Decreto DSA-DEC-2009-0000229 del 24.03.2009 - Autorizzazione Integrata Ambientale per l'esercizio della centrale termoelettrica di Monfalcone. Trasmissione relazione tecnica

**Analisi delle cause e modifiche impiantistiche previste a
seguito della rilevazione del superamento dei limiti di
emissione di boro nello scarico SF5**

RELAZIONE TECNICA

Allegato 1 – Schema a blocchi modifica impianto ZLD

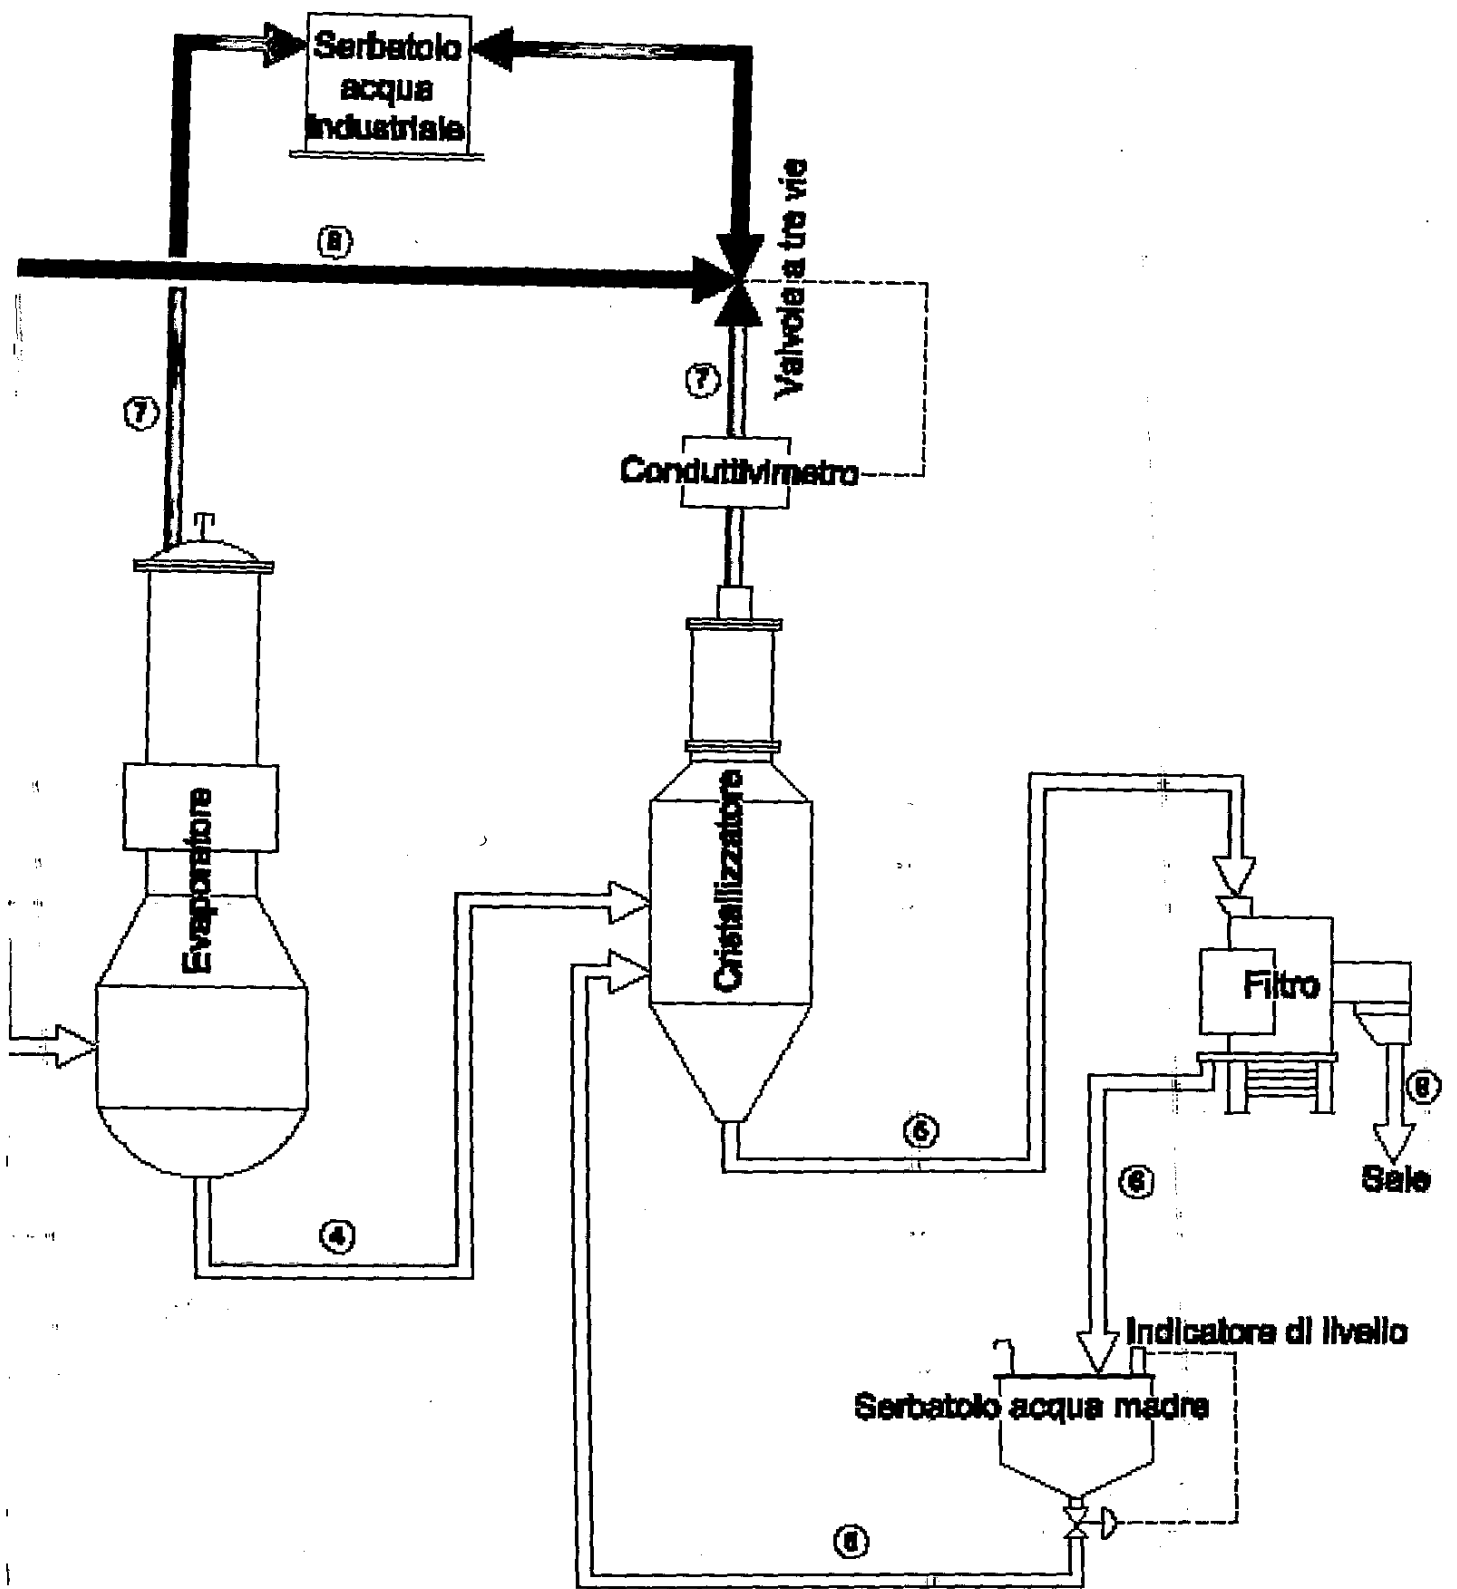
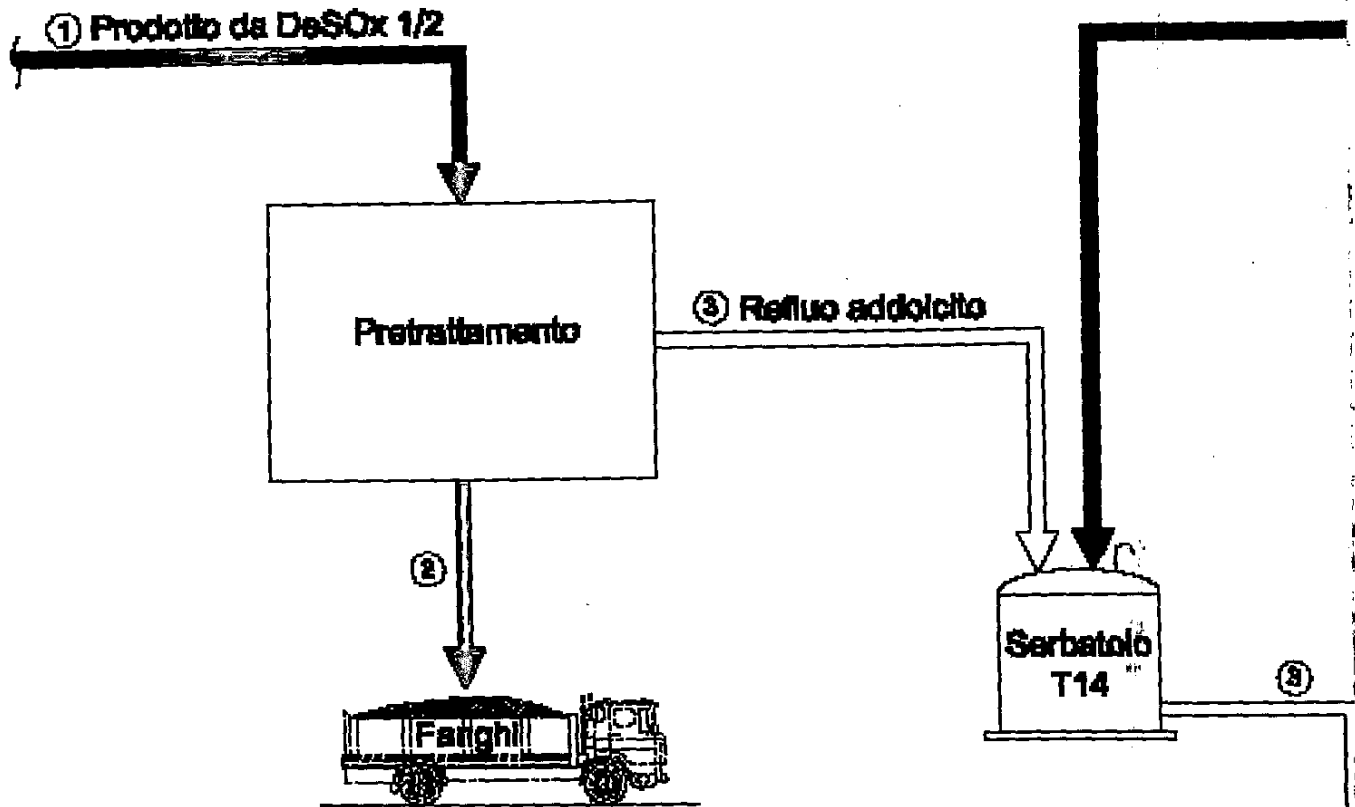
- E' stata costruita e messa in servizio una tubazione in grado di convogliare tutti i reflui in uscita dal cristallizzatore all'ingresso del STSD, forzandone quindi il loro riprocessamento integrale. In questo modo è stata resa fisicamente impossibile ogni forma di passaggio di reflui contaminati dal STSD al STAA; naturalmente tale soluzione implica una considerevole diminuzione della capacità di trattamento dell'impianto, pari a circa il 50%, a fronte della quale è stato necessario attuare una attenta gestione degli spurghi di desolforazione.
- E' stato previsto il collegamento di un conduttivimetro (più valvola a tre vie) al sistema di regolazione del STSD, posizionato in modo da rilevare la presenza di inquinanti nelle acque prelevate dal cristallizzatore, in grado di comandare la deviazione del flusso di acque reflue dal

recupero come acqua industriale all'ingresso del STSD. In questo modo, nel caso vengano estratte, per qualunque motivo, acque con presenza di ioni superiore ai limiti di progetto, esse saranno automaticamente inviate a riprocessamento nello stesso impianto.

- E' stata prevista la sostituzione del sistema di regolazione di livello del serbatoio delle acque madri, attualmente di tipo on/off al raggiungimento di determinate soglie di livello, con un sistema basato sulla misura in continuo del livello e con relativa regolazione PID del flusso uscente dal serbatoio ed entrante nel cristallizzatore. In questo modo le variazioni di livello della salamoia all'interno del cristallizzatore risultano smorzate ed è estremamente improbabile il raggiungimento di quelle soglie di altissimo livello che sono state identificate come causa potenziale dei trascinamenti.

In verde la
pianta
dalla modifica
